PARECER TÉCNICO DE ENGENHARIA

CONCORRÊNCIA ELETRÔNICA Nº 2025.03.12.1

OBJETO: Parecer técnico de engenharia referente a pedido de impugnação impetrado pela Sra. RENATA XAVIER DE LIMA DOS SANTOS, datado de 04/04/2025, no âmbito da Concorrência Eletrônica nº 2025.03.12.1, cujo objeto é a Seleção de melhor proposta para registro de preços visando futuras e eventuais contratações de serviços de engenharia para ampliação de rede de iluminação pública em diversas ruas, na sede e nos distritos do município de Horizonte/CE, e implantação de luminárias com inovação tecnológica em substituição às luminárias em redes existentes, tudo conforme especificações contidas no Projeto Básico, constante do anexo I do Edital.

Figura 04: Aplicações de luminária solar da Anern, modelo NA-SL-X. Disponível em: <https://www.anerngroup.com/products/double-sided-solar-street-light-sl-x/>

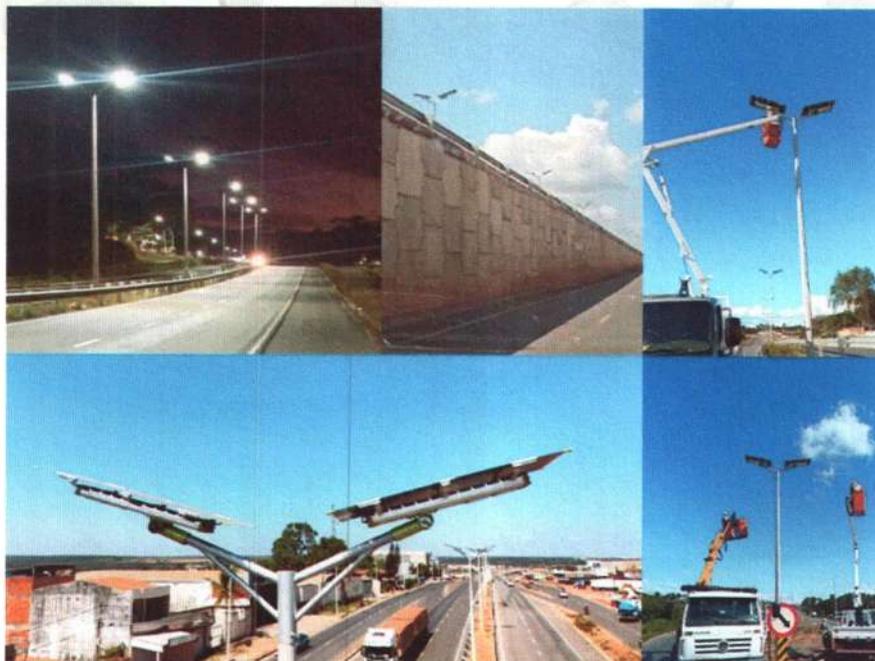
A luminária solar da Anern, modelo NA-SL-X, mostrada nas Figuras 04 e 05, apresenta como pontos importantes, aplicação em postes com altura similar aos existentes em avenidas (10m a 12m), corpo em alumínio, eficiência luminosa de 210 lm/W, faixa de potências disponíveis (60W a 200W), vida útil da bateria (LiFePO4) de 8 anos e grau de proteção IP65.
